Progetto definitivo del prolungamento della linea ferroviaria convenzionale in ambito metropolitano c.d. "Completamento Metropolitana di Salerno: tratta Arechi-Pontecagnano Aeroporto di Salerno "Costa d'Amalfi" Procedura Via ID VIP/ID MATTM 6219

Oggetto: Osservazioni rif. Codice procedura VIA (ID VIP/ID MATTM) n° 6219

De Martino Antonietta Osservazioni Procedura Via (ID_VIP/ID_MATTM n°6219 Metropolitana Salerno)

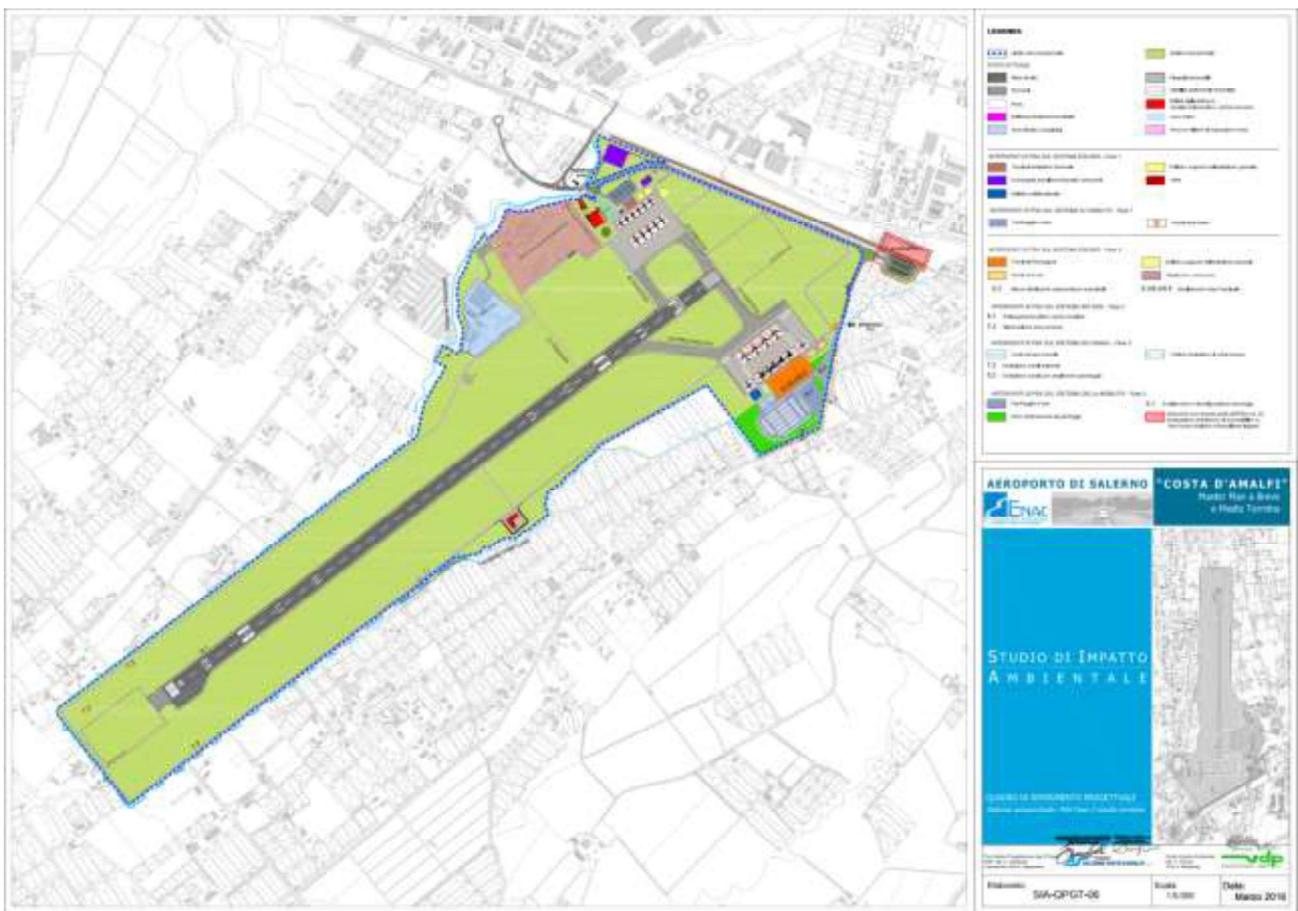
Un esempio di qualche anno fa ci viene dato dall'incidente italiano avvenuto ad Orio al Serio, dove con una pista superiore a 3000 metri (Salerno prevista 2200) portò un aereo ben fuori dalla pista e sulla strada. Solo fortunate coincidenze e l'ora non portarono a perdita di vite umane. Non vorrei pensare cosa accadrebbe se un fatto simile avvenisse mentre transitano treni sulla tratta Salerno Reggio Calabria.

Questa possibilità è conosciuta? Esclusa dagli enti preposti? Sono state prese in considerazioni alternative?

È stata prevista l'opzione zero?

Foto delle misurazioni distanza Pista Linea Ferrata e Strada Statale 18 (SS18)

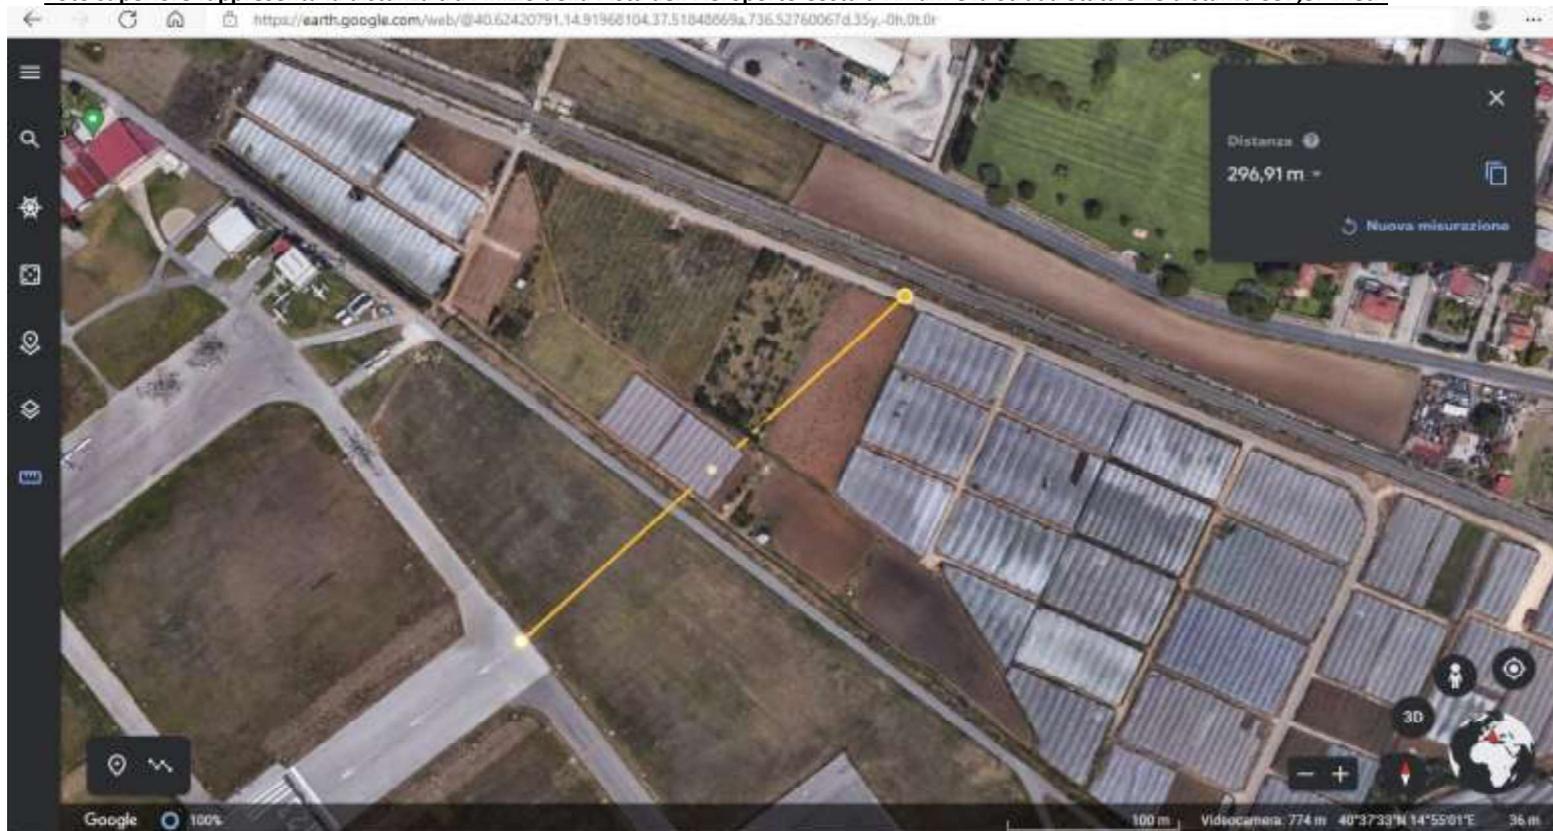
L'opere da costruire incidono, come si vede dalle figure allegate in fascia di rischio, davanti alla pista. (vedi foto)

Foto superiore rappresenta la distanza tra l'inizio della Pista dell'Aeroporto Costa d'Amalfi e la Strada Statale 18 distanza 357,87 metri

Foto superiore rappresenta la distanza tra l'inizio della Pista dell'Aeroporto Costa d'Amalfi ed il Binario della metropolitana che si vuole realizzare distanza 296,91 metri

Foto superiore rappresenta la distanza tra l'inizio della Pista dell'Aeroporto Costa d'Amalfi e La Linea Ferrata tratta Salerno – Reggio Calabria distanza 311,43 metri

Foto dell'incidente Fuori Pista Aeroporto Orio al Serio (520metri)

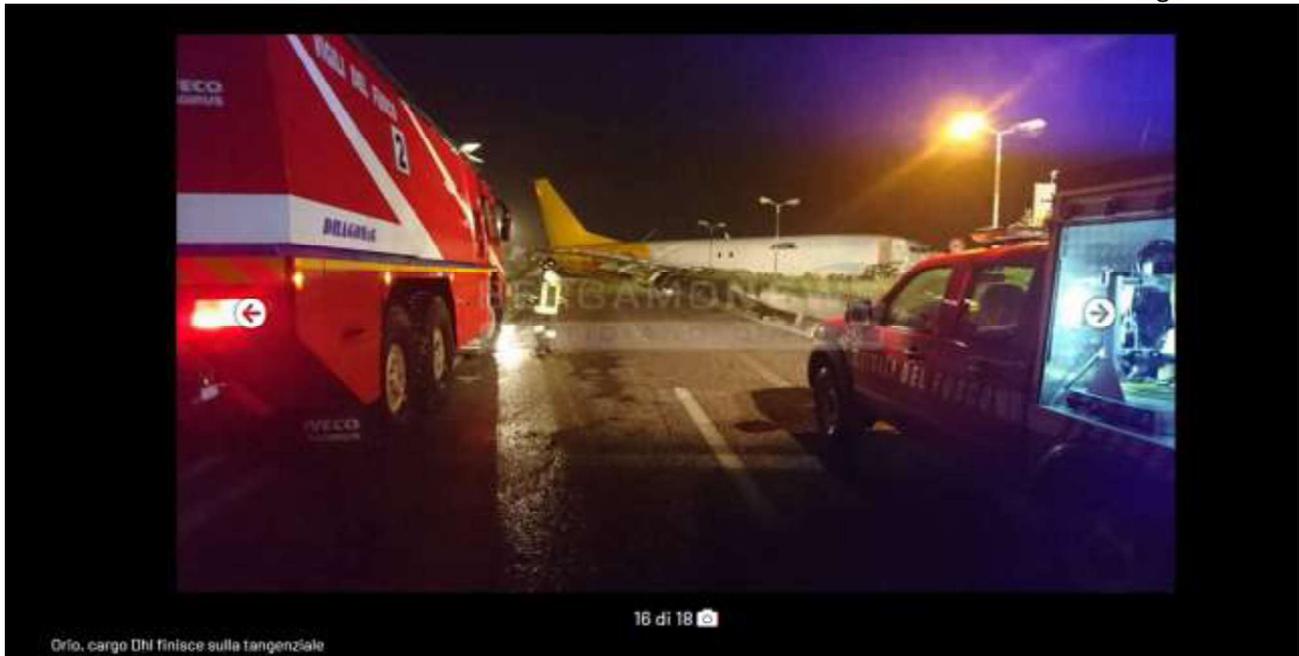
Se un aereo terminata la pista percorrerebbe come ad Orio al Serio 520 metri, impatterebbe con la linea ferroviaria, con la strada statale e se va bene si fermerebbe in pieno " cimitero inglese " .
